# Relatório de Ponderação

**PLANO DE PORMENOR CENTRAL DE GANDRA**

**Assunto:** Plano de Pormenor Central de Gandra - Ponderação

ASSUNTO: Plano de Pormenor Central de Gandra  
Parecer sobre reclamações/Observações/Sugestões após discussão pública

**Planta de implantação:**

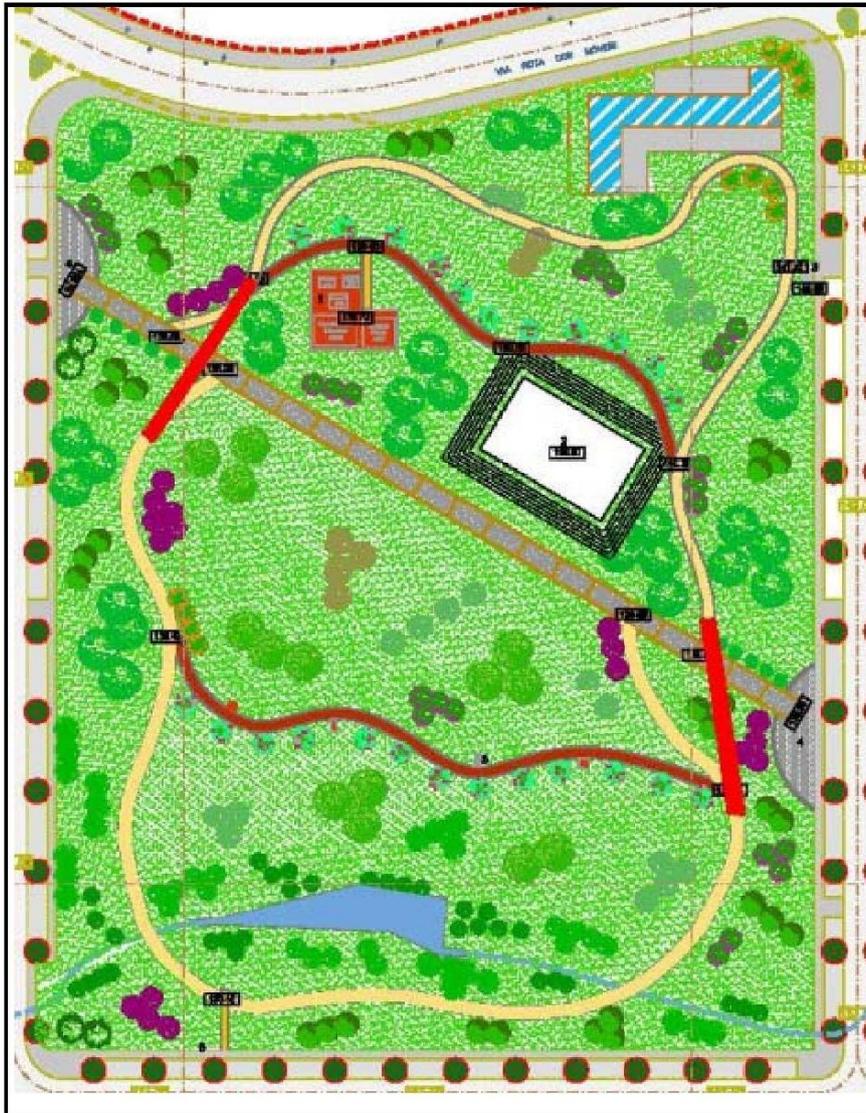
1. Sugere-se a introdução do Ponto Cardeal Norte, à semelhança da planta de condicionantes.
2. No parque de recreio e lazer existem algarismos de 1 a 5, mas em nenhuma parte estão definidos. Sugere-se a sua definição na legenda.

3. A cor da identificação dos lotes não se consegue ver nalguns lotes por ser parecido com o tipo de solo urbano desses lotes. Sugere-se o uso da cor preto.

4. A cor da habitação colectiva e da habitação colectiva com comércio no r/ chão são praticamente idênticas, não se distinguem. Sugere-se a adopção de uma cor mais clara na habitação colectiva com comércio no r/ chão ou outra cor.

5. A cor azul do equipamento cultural da legenda é diferente da cor azul do mapa. Sugere-se uniformização.
6. Existe um poste de alta tensão sobre um dos edifícios num lote. Sugere-se a definição de um espaço no parque de recreio e lazer devidamente vedado para a sua futura colocação. Sugere-se a área apresentada a vermelho na página 8.

7. No parque de lazer e recreio, os caminhos destinados à prática desportiva a norte estão desencontrados com os caminhos a sul. Reconhecendo que tal é esteticamente agradável no desenho, em planta, também é verdade que em 99.9% do tempo o jardim vai ser visto no local, onde se perde essa perspectiva de planta e como tal o efeito perde-se. Por outro lado, é notoriamente reconhecido pelos praticantes de actividades desportivas, a quem os caminhos se destinam, que as singularidades, vértices ou mudanças bruscas são pontos críticos a evitar. Deste modo sugere-se a adopção de percursos de acordo com o apresentado a vermelho na página 9.

8. Ainda relativamente aos caminhos acima referidos, estes devem ser definidos para que a soma dos percursos curtos norte e sul e a soma dos percursos longos norte e sul sejam ambos múltiplos de 100m. Sugere-se a adopção de placas de 100 em 100m (incluir no relatório).

9. De modo a aumentar o número de caminhos a Este e para estabelecer uma ligação adequada à futura escola, sugere-se a introdução de um novo caminho conforme a linha a vermelho na página 10.

10. Tendo em vista a remoção do entubamento da linha de água, sugere-se a mudança de local da ribeira junto ao equipamento industrial, conforme a linha a azul na página 10

1. Propõe-se que a proposta seja atendida.
2. Propõe-se que a proposta seja atendida.
3. Propõe-se que a proposta seja atendida.
4. As cores visam identificar as tipologias e não os usos, pelo que a sugestão não será de ser considerada.
5. Propõe-se que a proposta seja atendida.
6. Foi solicitado parecer a Rede Eléctrica Nacional (REN).
7. Propõe-se que a proposta seja atendida.
8. Atendendo a que se trata de um percurso de recreio e lazer e não de competição, propomos a manutenção da proposta actual.
9. O caminho pedonal sugerido insere-se na parcela afectada ao equipamento escolar pelo que não é exequível.
10. Embora pertinente a situação deverá ser aferida em sede da execução do projecto de infraestruturas, mediante parecer da entidade de tutela.

1. Sugestão atendível.
2. O Plano de Pormenor é acompanhado por peças escritas e desenhadas para além dos elementos fundamentais. No caso em apreço existe a peça desenhada 10 onde se define a que corresponde a numeração referida.
3. Não se justifica qualquer alteração pois se identifica com facilidade os respectivos números.

4. A planta de identificação através das cores identifica tipologias e não usos. O piso de comércio vem identificado no lote e ainda diferenciado com asterisco na legenda, e no quadro sinóptico o comércio é referido nos lotes onde isso é permitido.

5. Não se vê diferença substantiva... ainda que a houvesse o tipo de representação (riscas azuis) não oferece qualquer tipo de confusão pois é único.
6. Aquando da execução do Projecto de Infraestruturas deverá ser equacionada a sua nova implantação, em consonância com os interesses da Câmara Municipal e da entidade de tutela (EDP).

7. e 8. A opção foi a apresentada no estudo apresentado. A Câmara Municipal ponderará a sugestão.
9. O caminho pedonal sugerido implanta-se em área integrada no lote destinado ao equipamento escolar pelo que não é exequível.

10. É sugestão pertinente que poderá ser apresentada aquando da execução do Projecto de Infraestruturas, mas que terá de ter a anuência da entidade de tutela (ARH do Norte).
